Přehledový list připomínek v lokalitě 171 / Waltrovka

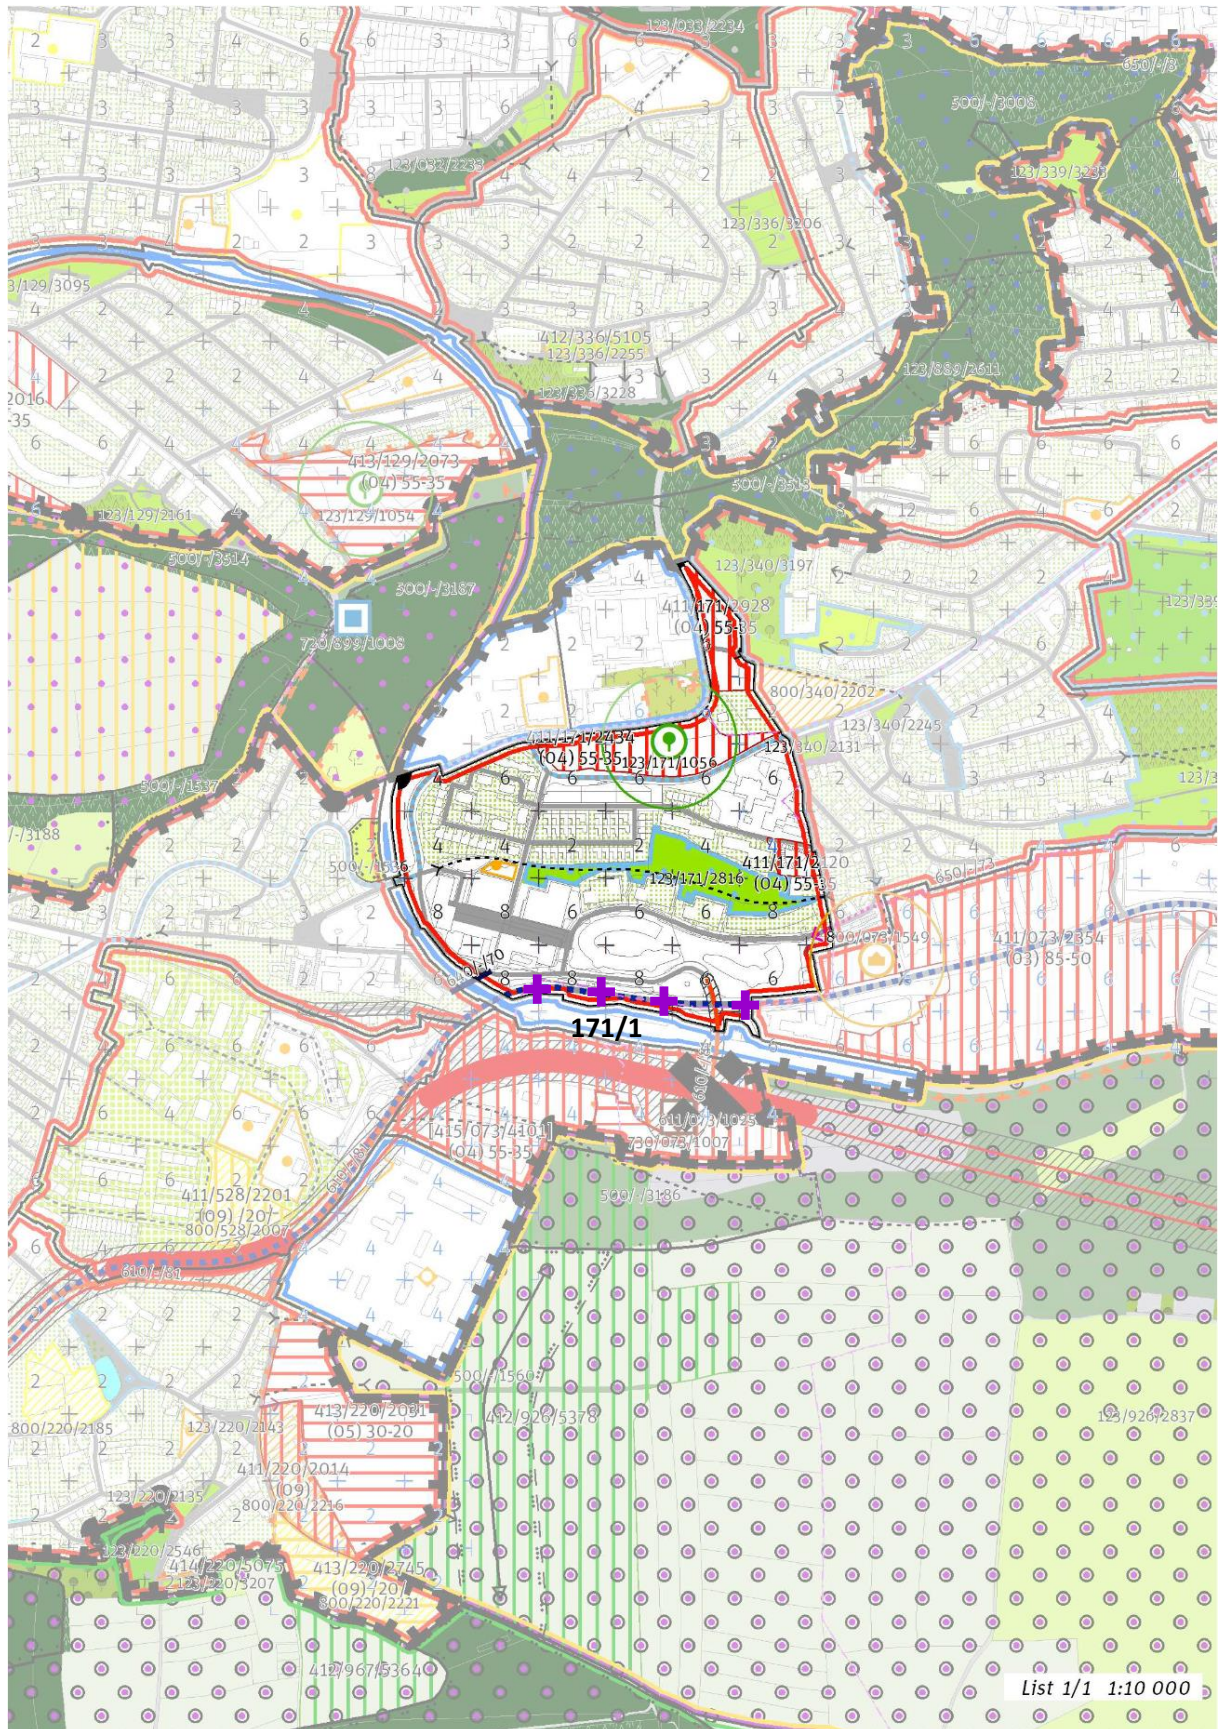
Doplnit TT Radlická - Jinonická. Tuto připomínku považuje MČ za zásadní.

Odůvodnění: MČ iniciovala změnu ÚP pro záměr prodloužení TT Radlická – Jinonická (Z 3210/14), která čeká na schválení zadání a je zakotvena v investičním výhledu DPP. Její realizace umožní obsluhu Radlického údolí a přístup na Dívčí hrady od západu. MČ si nechala prověřit umístění TT z Radlic do Jinonice studií „Koordinační studie tramvajové trati mezi stanicemi metra Radlická a Jinonice“ (zprac. PUDIS, a. s., dat. 12/2021), která z hlediska šířkového uspořádání a celkové dopravní funkčnosti potvrzuje její umístění vč. zastávek v prověřovaném úseku ul. Radlická.

Zohlednit probíhající změnu ÚP SÚ HMP v území: Z 3210/14. Tuto připomínku považuje MČ za zásadní.

Odůvodnění: Jedná se o změnu ÚP SÚ HMP pořizovanou z podnětu MČ Praha 5.
